6. F-4断層及びF-11断層開削調査箇所に分布する堆積物の地層区分

①指摘事項No.12に関する回答

【R2.4.16審査会合における指摘事項No.12】

7. その他の指摘事項に関するコメント回答

F-4断層
開削調査箇所壁面写真(北側)(解釈線あり)

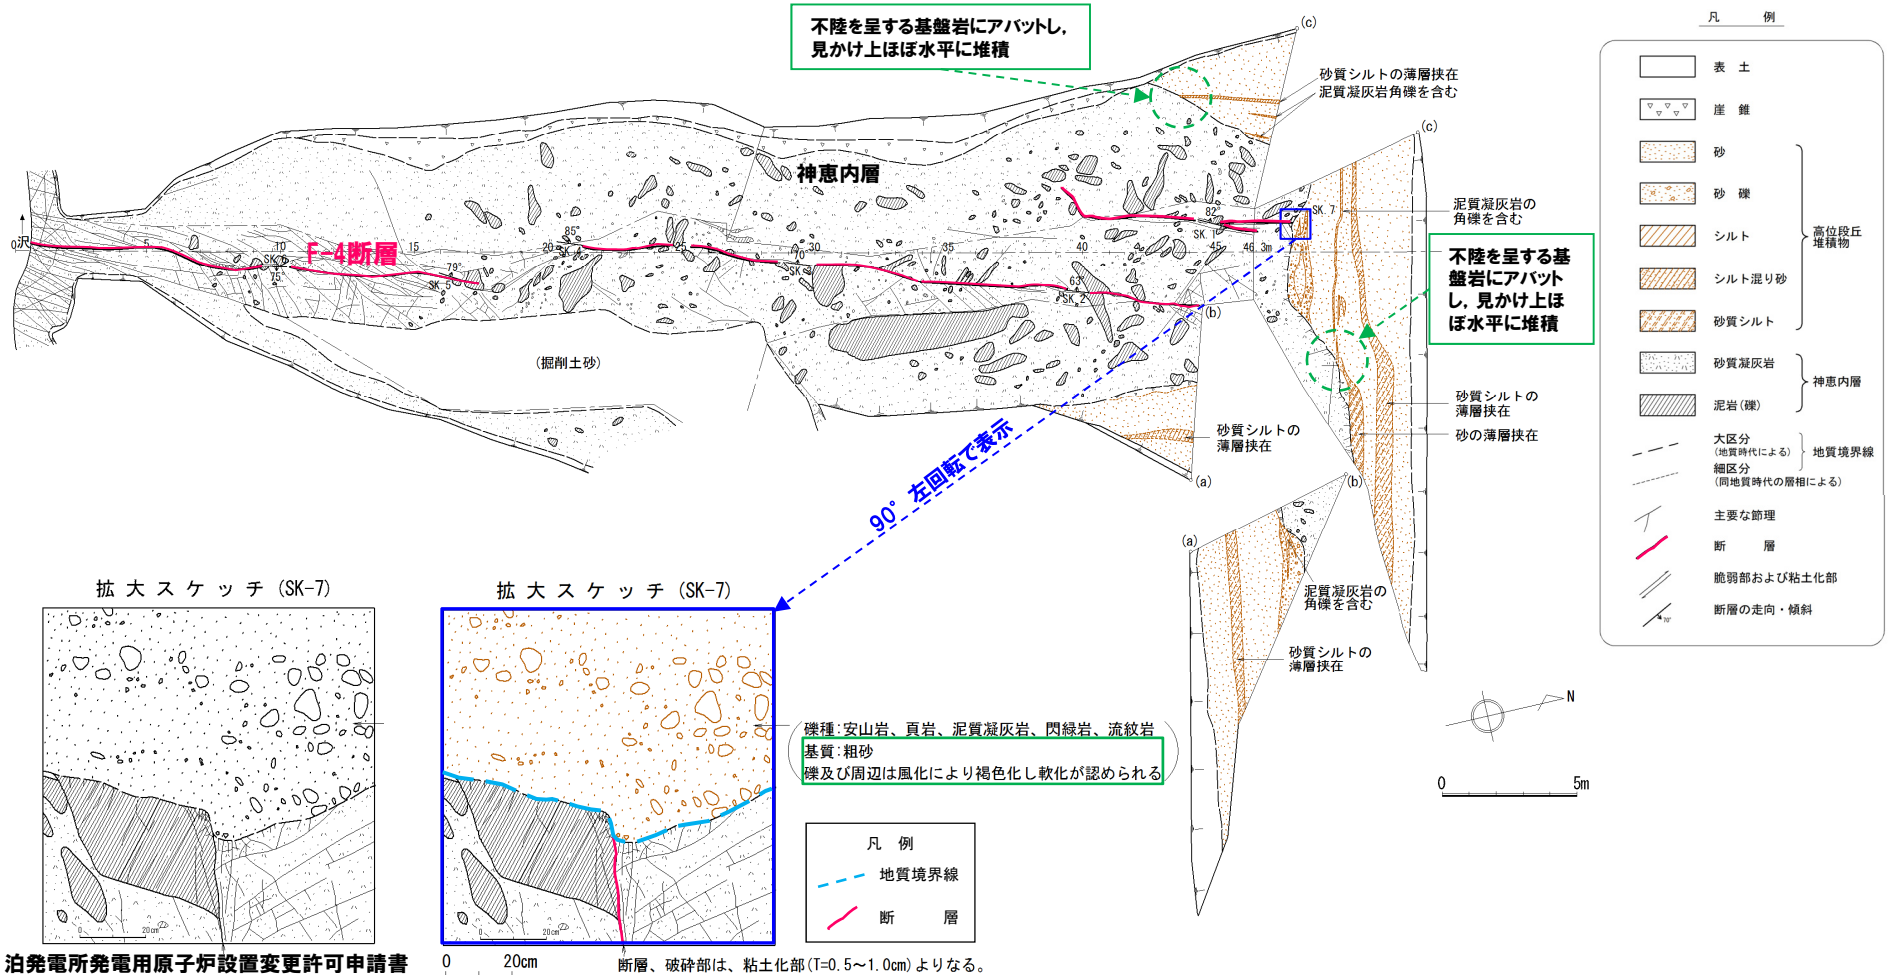
○F-4断層開削調査箇所については、スケッチと写真との対比を行い、写真に層相境界等の解釈線を示すこと。

- F-4断層開削調査箇所については、これまで、開削調査箇所壁面写真に基盤岩上面及び段丘堆積物上面の解釈線をトレースしたものを示していた。
- 今回、上記指摘事項を踏まえ、改めて基盤岩上面及び段丘堆積物上面の解釈線に加え、第四紀層中の主な層相境界等をトレースした。
- トレースに当たっては、現有の壁面写真では層相が不明瞭な部分もあることから、スケッチに示された層相の分布標高を考慮した。

①指摘事項No.13に関する回答(1/7)

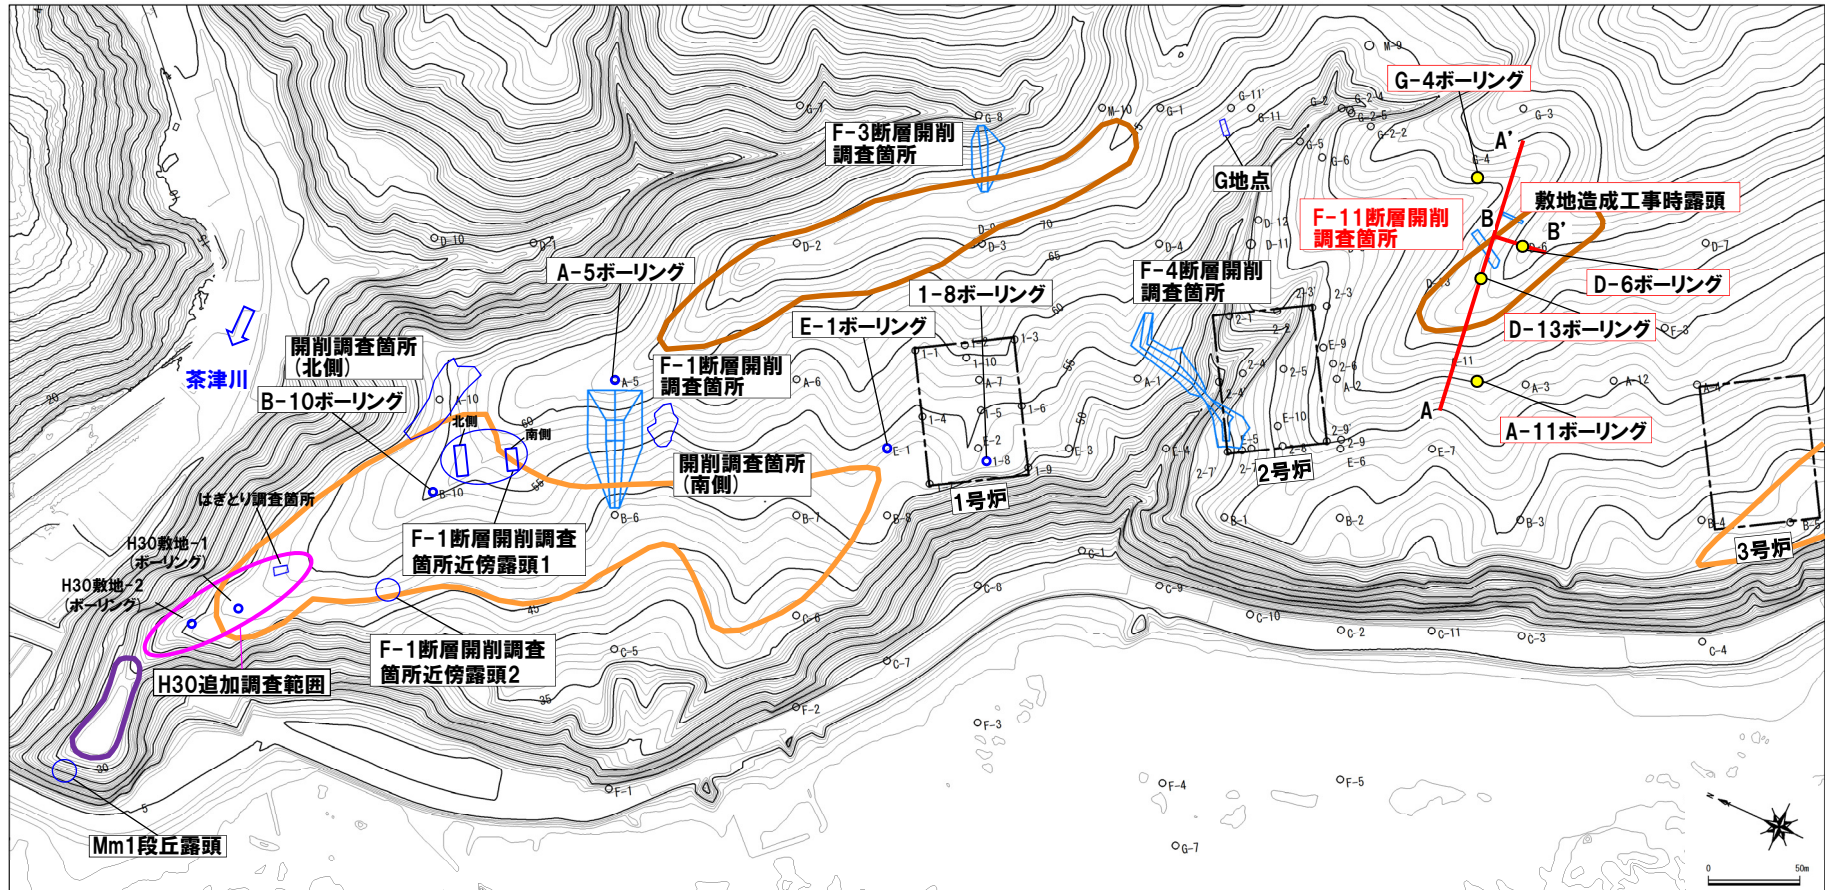
○F-11断層開削調査箇所に分布するHm2段丘堆積物については、周辺の調査結果に基づき基質が層相変化しているとのことだが、各地点の調査結果を断面図上で対比する等、調査位置及び調査結果の関係を分かりやすく整理すること。

○F-11断層開削調査箇所付近に位置する以下の調査箇所について、それぞれのスケッチ及び柱状図から代表柱状図を作成し、改めてF-11断層開削調査箇所に分布する堆積物について整理する。

- ・F-11断層開削調査箇所 (P314～P315参照)
- ・敷地造成工事時露頭 (P316～P318参照)
- ・A-11ボーリング (P319参照)
- ・D-13ボーリング (P320参照)
- ・G-4ボーリング (P321参照)
- ・D-6ボーリング (P322～P323参照)

○整理に当たっては、A-A'断面(汀線直交方向断面)及びB-B'断面(汀線方向断面)を用いる(断面位置は、次頁参照)。

①指摘事項No.14に関する回答(1/3)

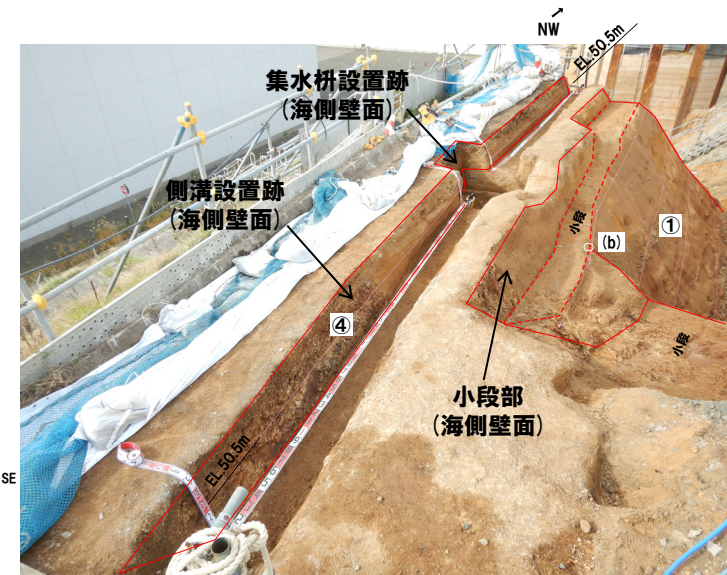
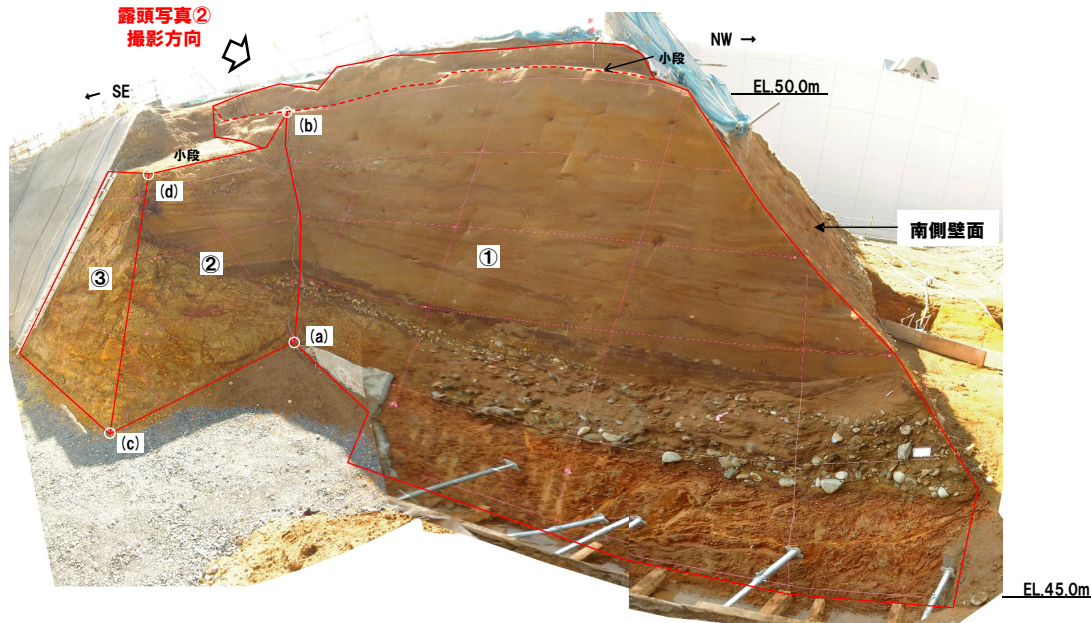
○開削調査箇所(南側)に認められる斜面堆積物(Ts3ユニット)については、当初、陸上堆積物と呼称し、最終的に斜面堆積物に区分していることについて、その変遷を整理すること。

- Ts1ユニット及びTs2ユニットは、南側壁面の背後法面において認められ、層相確認の結果、旧海食崖にコンタクトして分布すること及び各ユニットに含まれる礫種は、旧海食崖を形成する基盤岩の岩種と同じものが多く認められることから、斜面堆積物に区分している。
- 一方、Ts3ユニットについては、当初、南側壁面において認められたものであるが、当該壁面は改変に伴い、標高約51m以上の地層が消失していることから、その形成要因に関する評価が難しい状況であった。
- このため、各種観察(層相確認、X線CT画像観察及び薄片観察)の結果を踏まえ、まずは陸上堆積物(非海成堆積物)に区分したものである。
- その後、Ts3ユニットの分布状況を連続的に確認するため、南側壁面の背後法面において追加の人力掘削調査及びはぎとり調査を実施した。
- 追加の人力掘削調査の結果、陸上堆積物は、南側壁面の背後法面においても下位の海成堆積物を侵食して堆積する状況を確認した。
- 南側壁面の背後法面における各種観察及び分析(層相確認、礫種・礫の形状調査、薄片観察及び火山灰分析)の結果、Ts1ユニット及びTs2ユニットと共通する特徴が認められることから、Ts3ユニットは、Ts1ユニット及びTs2ユニットと同様、斜面堆積物に区分した。
- Ts3ユニットの地層区分の詳細をP331に示す。

②指摘事項No.15に関する回答(1/3)

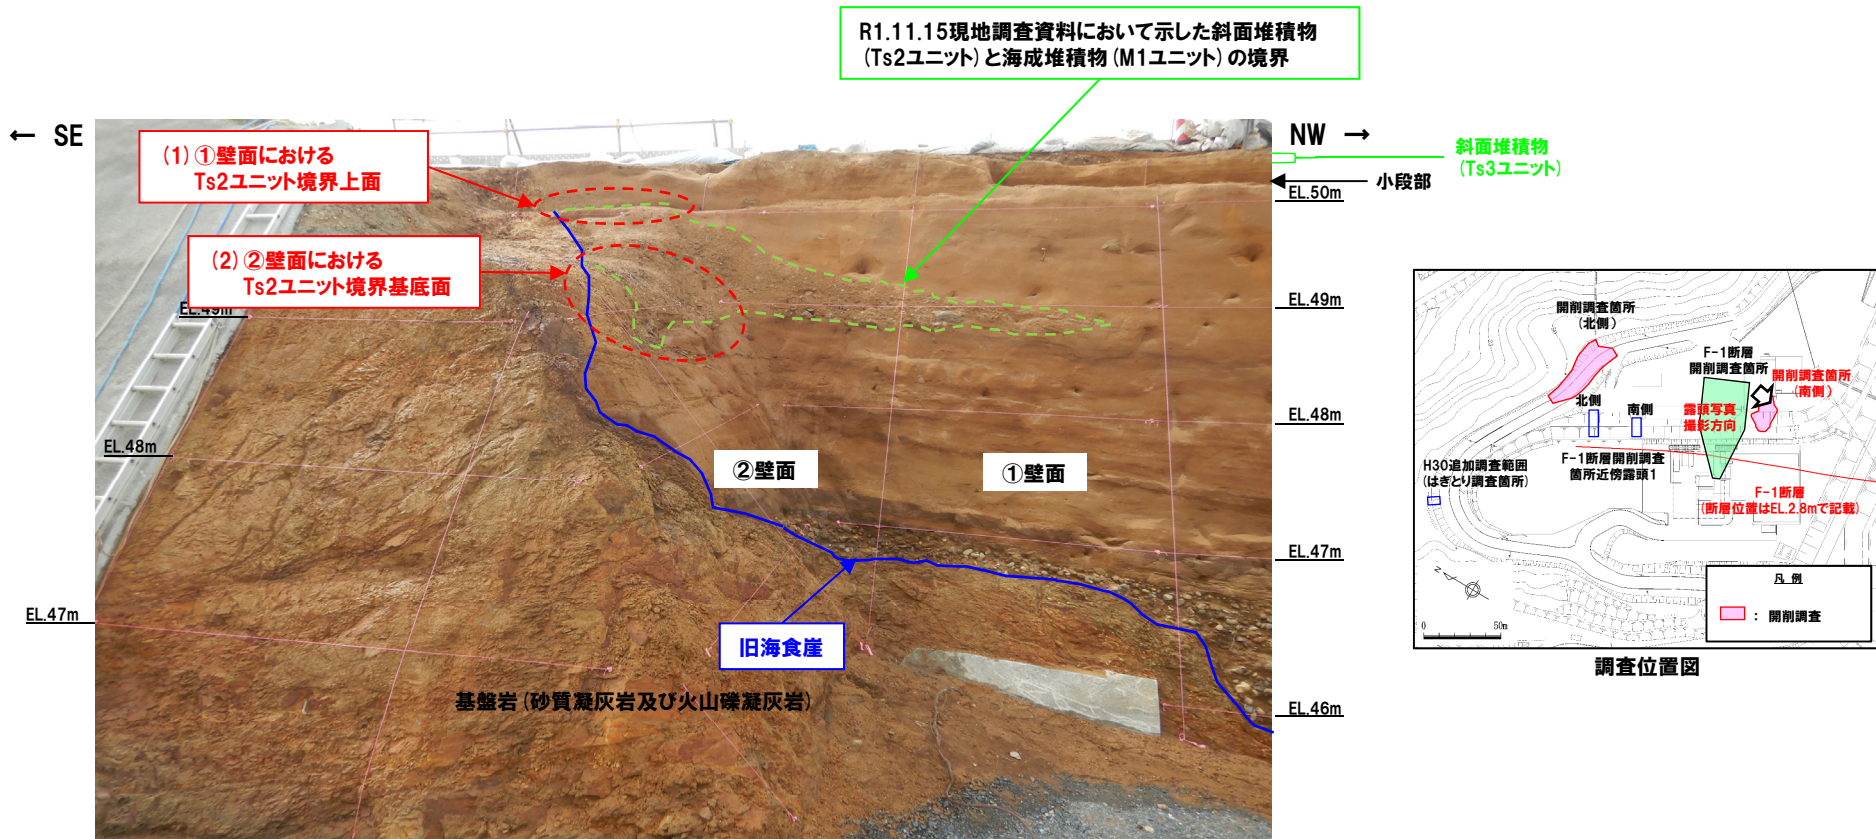
○斜面堆積物(Ts2ユニット及びTs1ユニット)の分布範囲について、R1.11.15現地調査後の詳細観察等に伴い、現地調査時の説明内容を変更していることから、その変更理由を資料に記載すること。

- 開削調査箇所(南側)南側壁面の背後法面に認められるTs2ユニット及びTs1ユニットの分布範囲については、R1.11.15現地調査資料において示したのから、R2.4.16審査会合資料では、一部分布範囲を変更及び追加して示している。
- 変更及び追加箇所とその理由を以下に示す。
 - (1) ①壁面におけるTs2ユニット境界上面の変更
⇒R1.11.15現地調査資料においては、境界上面を標高約50mに位置する小段部付近までと示していた(P334参照)が、誤記であったことから、その旨を記載の上、分布範囲を適正化した(P335参照)。
 - (2) ②壁面におけるTs2ユニット境界基底面の変更
⇒R1.11.15現地調査時点では、南側壁面の背後法面のスケッチを作成していない状況であったことから、状況写真において、層相の差異が明瞭な箇所を境界部として描画していた(P334参照)が、R1.11.15現地調査以降に実施した詳細観察結果を踏まえ、Ts2ユニット境界の基底面を適正化した(P335参照)。
 - (3) ②壁面におけるTs1ユニットの追加
⇒R1.11.15現地調査時点では、南側壁面の背後法面のスケッチを作成していない状況であったことから、状況写真において、比較的規模の大きいTs2ユニットを示すのみとし、Ts1ユニットについては示していなかった(P334参照)が、R1.11.15現地調査以降に実施した詳細観察結果を踏まえ、Ts1ユニットを追加した(P335参照)。

③指摘事項No.16に関する回答(1/6)

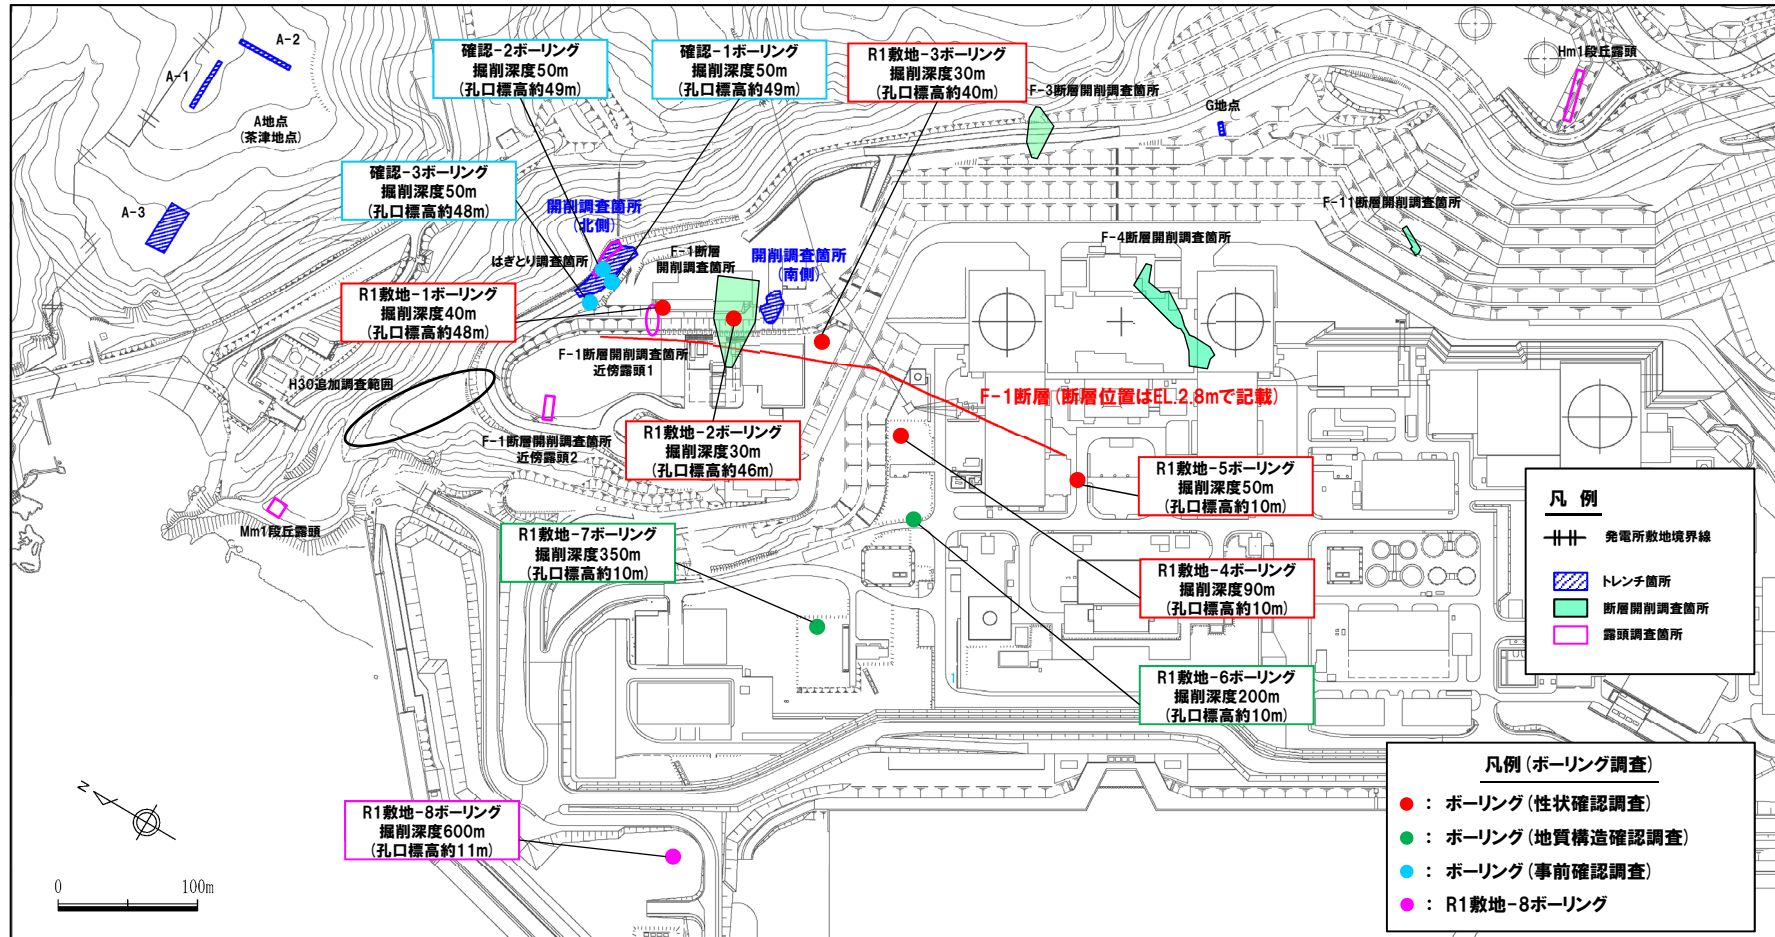
○ボーリングコアに認められる岩相境界や割れ目の深度とボアホールテレビ画像の深度について、差異が大きい箇所が認められることから、両者の対応関係を示すこと。

○R1敷地-6～8ボーリング地点については、掘削長が比較的長く、ボーリングコアにおける計測深度とボアホールカメラ画像における計測深度に10cm以上の差異が認められることから、明瞭な層相境界、割れ目等の深度の対応関係が分かるよう、約50m程度の間隔を目安とした深度対応表をそれぞれ作成した(P338～P339参照)。

○また、深度対応表に記載したもののうち、計測深度の差異が最も大きい箇所(R1敷地-8ボーリング地点:差異83cm)について、当該箇所のボーリングコア写真とボアホールカメラ画像をあわせて示す(P340～P341参照)。

○なお、R1敷地-6及びR1敷地-7ボーリング地点においては、深部に向かうにつれ、差異が大きくなる傾向であるが、R1敷地-8ボーリング地点においては、深度約300mで差異が最大となる。

○この理由としては、R1敷地-8ボーリング地点のボアホールカメラ画像撮影は深度約300mを境に2回に分けて実施しており、これらの画像を合成する際に、それぞれ上端及び下端を基準として深度補正を行っているためである。
